**AVIS RELATIF À LA PROTECTION
CONTRE LES EVENTUELS EFFETS NOCIFS ET NUISANCES
PROVOQUÉS PAR LES RAYONNEMENTS NON IONISANTS
GÉNÉRÉS PAR DES ANTENNES ÉMETTRICES STATIONNAIRES**

Commune : PALISEUL - Exploitant : TELENET GROUP

Référence exploitant : LX6346A

Rapport n° 2178 / 2025

Figure 1 : Vue en plan des lieux de séjour et des points de contrôle

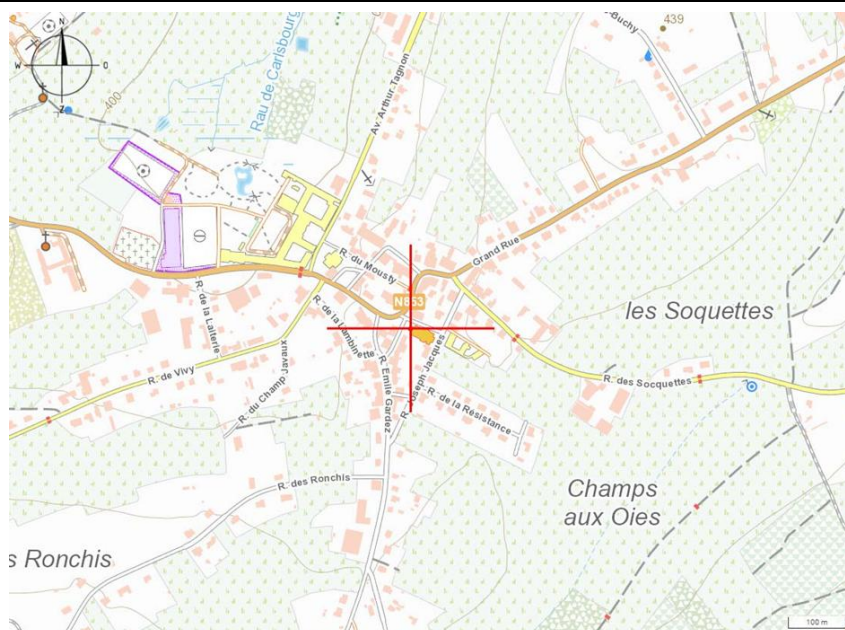
Les fréquences d'émission, la puissance rayonnée par chacune des antennes et leur gain permettent de déterminer le rayon de la zone à analyser. Tout dépassement de la limite par installation est exclu en dehors de cette zone. Le tableau 2 reprend les 35 LS² pour lesquels l'indice d'exposition est le plus élevé. Les différentes colonnes indiquent :

- le numéro du point de contrôle repris sur un des plans de la figure 1;
- le numéro du LS dans lequel se trouve le point de contrôle de la 1^{ère} colonne ;
- l'atténuation d'obstacle prise en compte pour le calcul de l'indice d'exposition dans le LS ;
- le résultat du calcul de l'indice d'exposition.

En ce qui concerne les antennes de l'installation mentionnées dans le tableau 1, la distance maximale à laquelle la limite pourrait être atteinte, à l'extérieur, est égale à 94,8 m. S'il n'y a pas de LS à une distance inférieure, les antennes respectent forcément la limite d'immission.

Dans le cas des LS situés à l'intérieur des bâtiments, une atténuation d'obstacle est prise en compte et il en résulte que la distance maximale à laquelle la limite pourrait être atteinte se réduit à 67,6 m.

Figure 2 : Vue en plan des installations d'antennes dans un rayon de 300 mètres autour de l'installation faisant l'objet de la demande d'avis

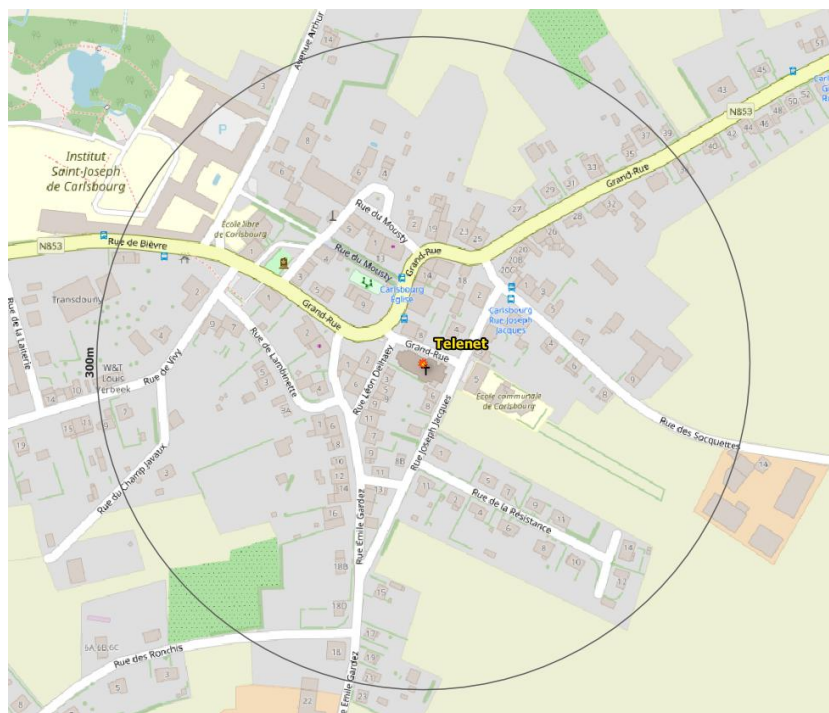
Le plan en projection verticale de la figure 2 indique la localisation des installations d'antennes émettrices stationnaires visées par le décret et situées dans un rayon de 300 mètres autour de l'installation référencée dans le paragraphe 2 et localisée au centre du cercle. Les données de localisation de ces antennes et les avis correspondant sont accessibles via le cadastre en ligne des antennes émettrices stationnaires⁸. Les installations prises en compte dans l'évaluation du respect de la limite cumulative sont les installations d'antennes émettrices déclarées en service par l'exploitant à la date du présent avis, à l'exception de l'installation référencée dans le paragraphe 2 et éventuellement d'autres installations ayant fait l'objet d'une demande d'avis à la même date et qui sont situées à l'intérieur de la zone de 300 mètres de rayon.

Compte tenu des considérations ci-dessus, il apparaît que l'intensité du rayonnement électromagnétique généré, dans les lieux de séjour situés dans un rayon de 300 mètres autour de l'installation référencée dans le paragraphe 2, par l'ensemble des antennes émettrices stationnaires de l'ensemble des exploitants du même site d'antennes émettrices stationnaires respecte la limite fixée à l'article 4, § 2 du décret.
